COMISSÃO ESPECIAL DE LICITAÇÃO – BRT PALMAS SUL

**4º CADERNO DE PERGUNTAS E RESPOSTAS
- RDC ELETRÔNICO Nº 001/2015 -**

- Na planta baixa apresentada no arquivo “ESTACAO BRT TIPO 2 - 35 M - 01-03.pdf”, parte integrante do ANEXO III - Projetos de Arquitetura, Complementares e Diretrizes Gerais de Execução do ANEXO I – Termo de Referência do Edital:

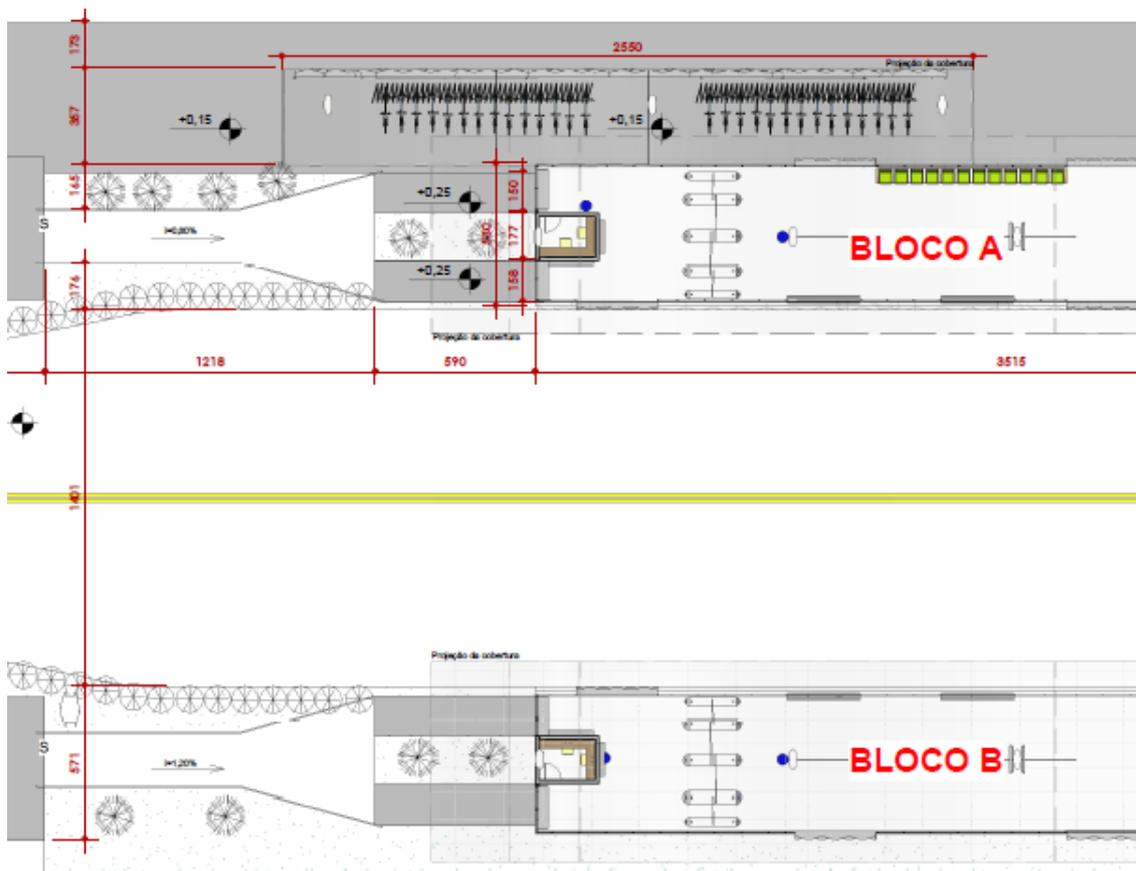
Considerando a divergência entre o disposto:

A estação tipo 1 terá 03 equipamentos tipo bloqueio em inox, com barreira de vidro por plataforma, com altura de 1,5m, sendo dois com vãos de 50cm (01 exclusivo para entrada e outro para saída) e um terceiro bloqueio “large” com vão de 90cm (entrada e saída) destinado ao controle de portadores de necessidades especiais. As estações tipo 2 e 3 terão 05 equipamentos tipo bloqueio em inox com barreira de vidro por plataforma, com altura de 1,5m, sendo dois vãos de 50cm e três bloqueios “large” com vão de 90cm. Os equipamentos deverão ter estrutura interna em chapas de aço carbono pintada pelo processo de pintura eletroestática a pó e módulos de acabamento em aço inox 304 com 1,5 mm de espessura. (*grifo nosso*)

Vide resposta ao Esclarecimento 46.

- Na planta baixa apresentada no arquivo “ESTAÇÃO Tipo 3 - 35 M - 01-04.pdf”, parte integrante do ANEXO III – Projetos de Arquitetura, Complementares e Diretrizes Gerais de Execução – do ANEXO I – Termo de Referência do Edital:

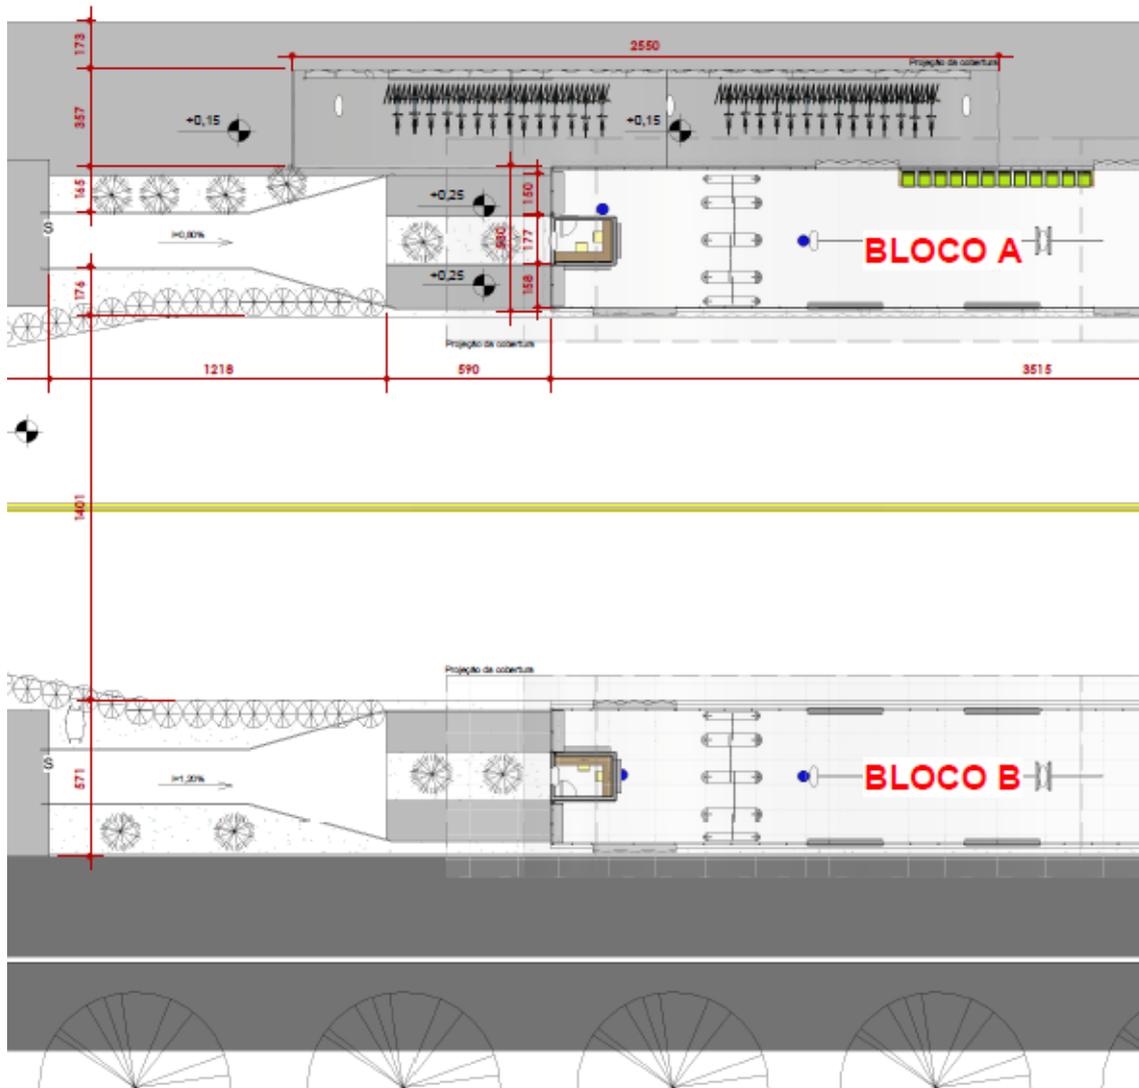
Considerando a divergência entre o disposto:

[Vide resposta ao Esclarecimento 46.](#)
